工程指示 / 要求簡箋(E.I.)

工程指示編號：EI / 10067 / 18

工程名稱：觀塘裕民坊

工程項目：幕牆 玻璃線及副框做法

1 TYPICAL TRANSOM DETAIL
6002 CURTAIN WALL

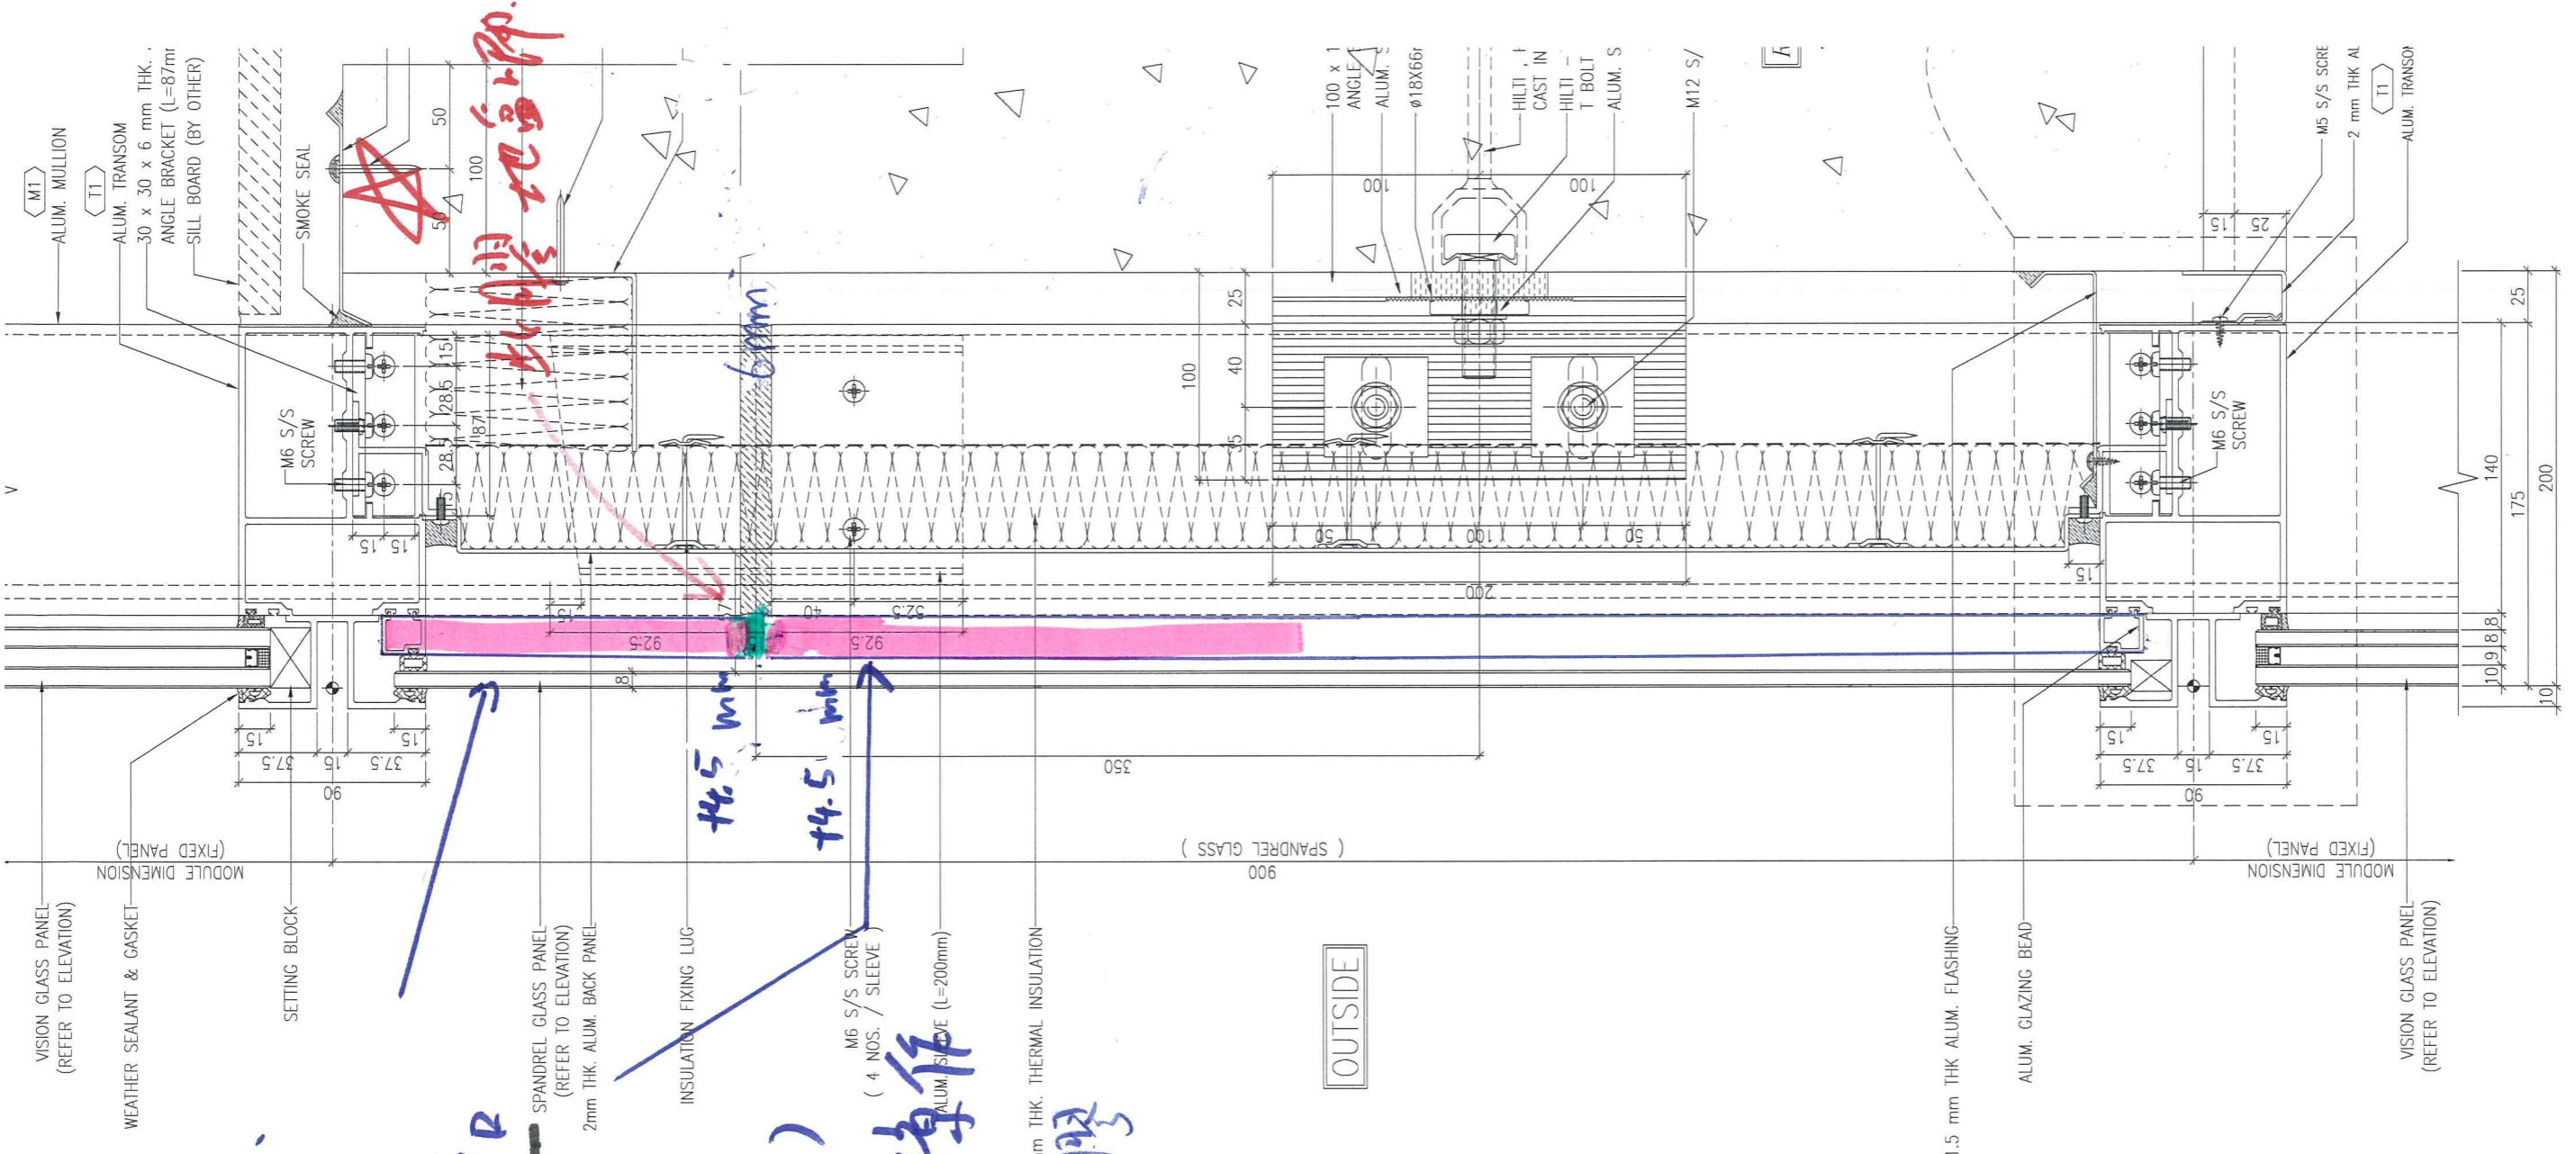
請按附件玻璃線及副框做法拆圖

請留意: 1) 玻璃線及副框跟企料斷口，不通長

(斷口位上下各長度加 4.5mm) 要留空隙地盤打膠用

2) 玻璃線及副框在廠裝再出貨 (底要啣滿膠)

3) 所有玻璃拍疋，除死牆位置，在廠裝，頂底各放膠粒(用倉存料)作固定用，再用保護膠紙包好跟企料/副框出貨。

4) 死牆位置(企料斷口位)，玻璃拍疋要通長，地盤後裝

5) 所有內拍線 地盤後裝

玻璃綫

跟鋁料綫

不是通長

(上下長度

各+4.5 mm)

必須留有 6mm 隙

地盤膠
